Relatório 01/2022 - IGAM/SF4-CBH

RELATÓRIO CBH SF4 Nº 01 DE 28 DE NOVEMBRO DE 2022.

PROJETO AMBIENTAL NA BACIA HIDROGRÁFICA DO RIBEIRÃO EXTREMA GRANDE, TRÊS MARIAS, MINAS GERAIS

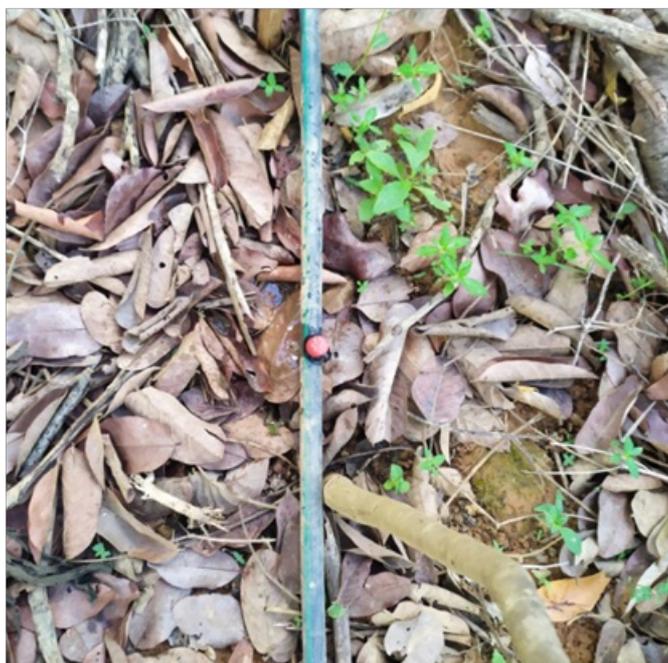
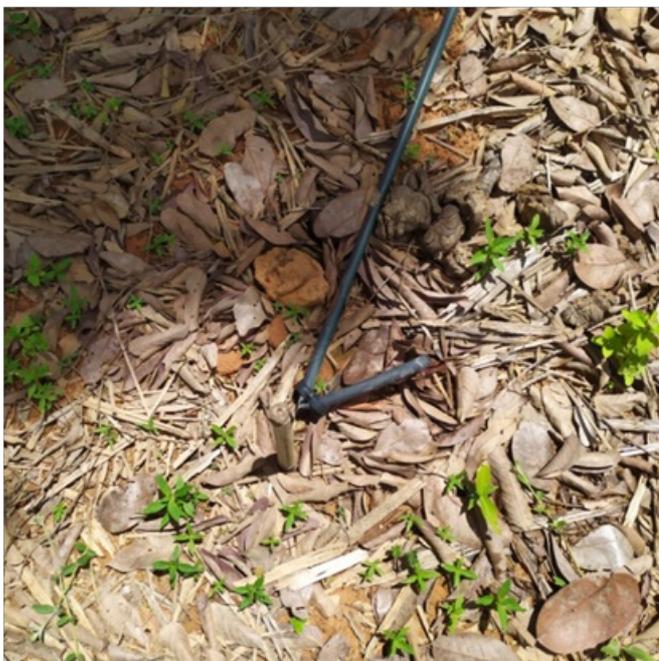
Em visita a campo (fotos acima) foi possível observar a inoperância das Bacias de Contenção ou Barraginhas, verificado que foram feitas de forma inadequada, não seguindo as premissas e aspectos técnicos para sua construção. Várias estruturas não suportaram e se romperam, sem a presença de “ladrão” e a compactação de suas paredes, o que pode ter ocasionado um volume acima do suportado, estourando-as. Outra falha observada é a falta de quebra-molas e bigodes, deixando as barraginhas ineficientes no desvio da enxurrada da estrada. Com isso além de não reter as águas da chuva, encaminha-se sedimentos acumulados oriundos das estradas. Também foi verificado a presença de quatro barraginhas muito próximas e sem interligação entre elas.

Portanto, observamos a necessidade de refazer as estruturas e efetuar uma melhor compactação para evitar danos futuros.
